RD 921 - Déviation entre Jargeau et Saint -Denis-de-l'Hôtel

Sous-dossier I : Eléments généraux ou communs à plusieurs procédures
Pièce 3 : Avis émis par les services instructeurs

AVIS DE L'AUTORITE ENVIRONNEMENTALE Déviation de la route départementale 921 entre Jargeau et Saint-Denis-de-l'Hôtel (45) Dossiers d'autorisation au titre de la loi sur l'eau et de déclaration d'utilité publique

2.5. Prise en compte du PPA de l'agglomération orléanaise récemment approuvé (p. 6)

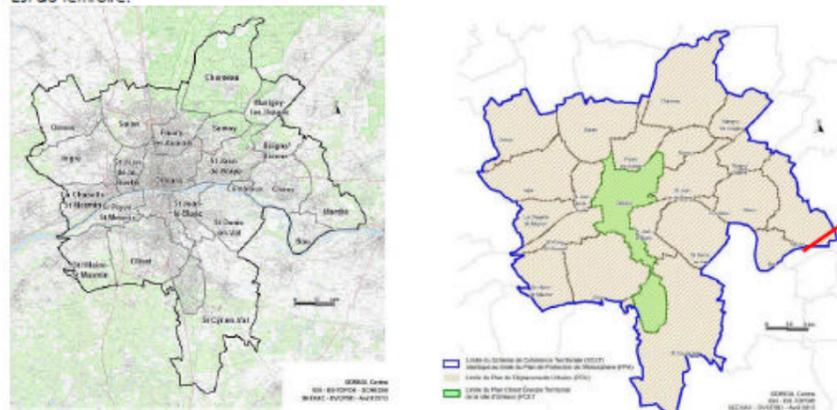
Bien que la révision du plan de protection de l'atmosphère de l'agglomération orléanaise n'ait été approuvée que récemment (le 5 août 2014), il aurait été souhaitable que l'étude d'impact soit mise à jour sur cette question⁷ et qu'elle examine la compatibilité de l'opération avec ce document, et en premier lieu avec la mesure « Étude d'impact », qui spécifie les attendus en termes d'analyse menée sur la qualité de l'air dans les études d'impact.

7 À la page 314, seul un projet de plan de protection de l'atmosphère, en cours d'élaboration, est mentionné.

Le 05 Août 2014, le Plan de Protection de l'Atmosphère de l'agglomération orléanaise a été approuvé. Le périmètre du PPA est un point clé du plan puisqu'il définit les limites géographiques sur lesquelles les actions dudit plan pourront porter. Il correspond au périmètre de la Communauté d'Agglomération Orléans Val de Loire (Agglo) et regroupe 22 communes. Le projet de déviation de la RD 921 entre Jargeau et Saint-Denis-de-l'Hôtel impacte une unique commune de l'Agglo à savoir Mardié en limite Est du territoire.
